<p>共通・その他</p>	<ul style="list-style-type: none"> <li>・同学年4クラスが分断されない配置ゾーニングにしてほしい</li> <li>・学年集会などで使えるオープンスペースや集会室のようなものがほしい</li> <li>・本校の特徴である六角形は何かしらの形で残るとうれしい（A案のように）</li> <li>・障がいのある方に来て頂いた時の動線に配慮が必要（出入口・廊下・教室や体育館）</li> <li>・既存の校庭の舗装は新しい舗装とし、雨水浸透管等の水はけの考慮も必要</li> <li>・既存のケヤキや桜は出来る限りの本数を残したい</li> <li>・校庭の芝生化の考えはあるのか</li> </ul>	<ul style="list-style-type: none"> <li>・4階プールは風が強くあたり寒いと思われるため、室内とするほうがよい</li> <li>・プールは4階に配置すると、近隣からの視線の対策ができ、有効かと思う</li> <li>・水深を床の上下で調整できるプールがよい</li> <li>・市内のプールは全て温水化してもよいのではないかと</li> <li>・プールを設置しないという考えもあるのではないかと。他の自治体では事例はある</li> <li>・屋上を活用できるようにしたい</li> <li>・他の小学校の新築事例を見学したい</li> </ul>	<p>配置計画比較表</p> <p>S=1/2500</p>

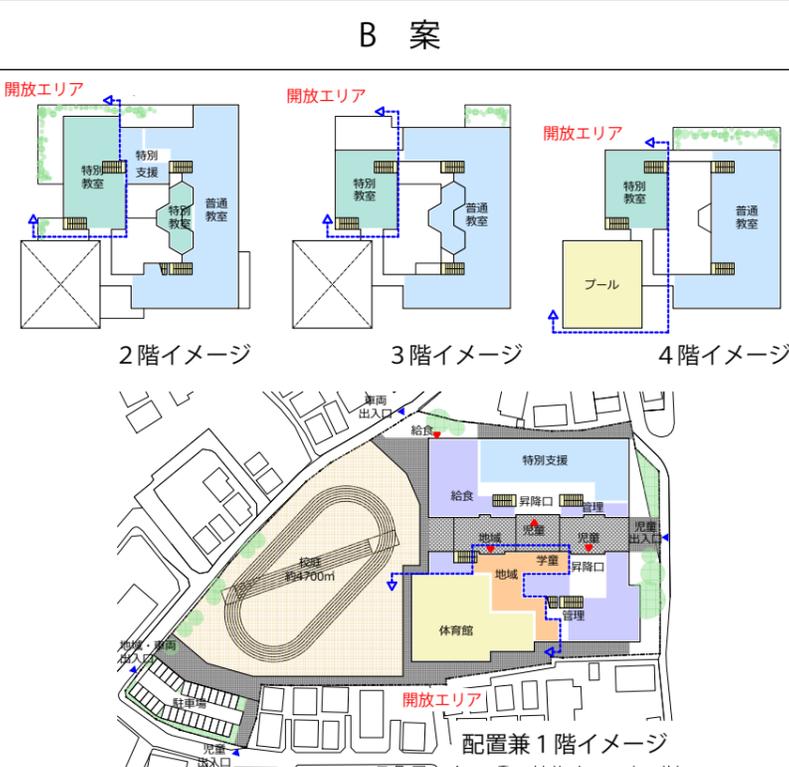
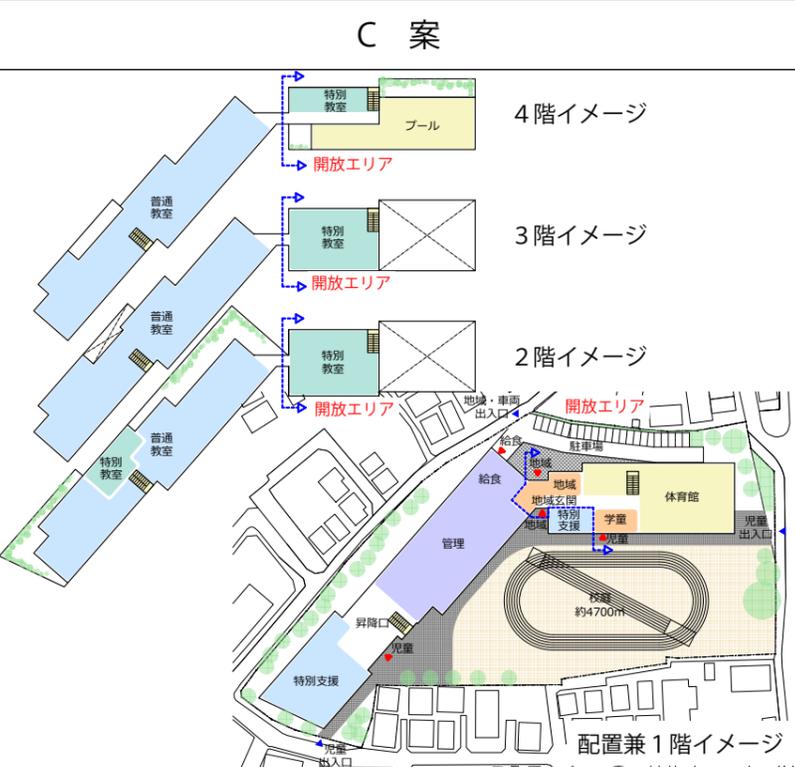
A 案	B 案	C 案
<p>【共通】</p> <ul style="list-style-type: none"> <li>・150mトラック</li> <li>・50m直線路</li> </ul> <p>【凡例】</p> <ul style="list-style-type: none"> <li>▲：敷地への出入口</li> <li>▲：建物への出入口</li> <li>←---：開放エリア</li> </ul>	 <p>2階イメージ 3階イメージ 4階イメージ</p> <p>配置兼1階イメージ</p>	 <p>2階イメージ 3階イメージ 4階イメージ</p> <p>配置兼1階イメージ</p>	 <p>4階イメージ 3階イメージ 2階イメージ</p> <p>配置兼1階イメージ</p>
<p>よいところ</p>	<ul style="list-style-type: none"> <li>・ピロティがあるのは、雨や日差しを避けられるため良い</li> <li>・校庭が南側配置のため、緊急車両が出入りしやすいのが良い</li> <li>・中庭があるのは良い</li> <li>・建物配置が既存と大きく変わらないため、周辺住宅にとって影響が少ないと思われるので良い</li> <li>・まわりの住宅の日当たりが良い</li> <li>・A案とC案を合わせたような案が良い</li> </ul>	<ul style="list-style-type: none"> <li>・ピロティがあるのは、雨や日差しを避けられるため良い</li> </ul>	<ul style="list-style-type: none"> <li>・体育館と校庭が横並びとなっているのが良い</li> <li>・災害時の避難所としての広さが良い</li> <li>・緊急時の避難経路を考えるとC案が良い</li> <li>・児童、学童が外部に避難する場合に、道路や校庭への経路が短いため良い</li> <li>・A案とC案を合わせたような案が良い</li> </ul>
<p>気になるところ</p>	<ul style="list-style-type: none"> <li>・普通教室は真南に面しているほうがよい</li> <li>・体育館と普通教室とはあまり離れないほうがよい</li> <li>・体育館と特別支援の配置を入れ替えるほうがよい</li> <li>・体育館を上階に配置するほうがよい</li> <li>・体育館と校庭の連携があるほうがよい（災害時、運動時）</li> <li>・2つの建物が近くにあると圧迫感があり、狭く感じる</li> <li>・2つの建物間に空間が必要なため、空間に無駄が多い</li> <li>・各階とも同フロアで移動がしやすいになるとよい</li> <li>・プールは体育館の上部に配置するのがよい</li> </ul>	<ul style="list-style-type: none"> <li>・子どもがたまってしまう</li> <li>・駐車場から建物の開放エリアの諸室までの動線が長い</li> <li>・地域・車両出入口は利用者のために、建物の近くがよい</li> <li>・車と児童の動線が重なるため危険</li> <li>・門と校舎が近いと見通しが悪いので防犯上よくない</li> <li>・北側道路は狭いため、緊急車両が校庭に出入りしにくい</li> <li>・北側校庭は日影になる範囲の水はけの問題がある</li> <li>・既存のケヤキを伐採するのはよくない</li> <li>・校舎が東側敷地境界に近いため、隣地の日照権に問題がある</li> </ul>	<ul style="list-style-type: none"> <li>・教室から校庭が見えるほうがよい</li> <li>・児童が密集しないように、動線はある程度分散したいため、昇降口は2~3ヶ所あるとよい</li> <li>・建物長さ、動線、教室の並びが長く、児童が歩く距離が長い</li> <li>・南側道路から建物があると、不審者の進入対策が必要</li> <li>・校庭が細長い形状のため、使い勝手がよくない</li> <li>・石碑等残したい物のため、中庭の等のスペースがあるとよい</li> <li>・校舎が東側敷地境界に近いため、隣地の日照権に問題がある</li> <li>・4階建ては圧迫感があり、周辺住宅の環境が変わる</li> </ul>
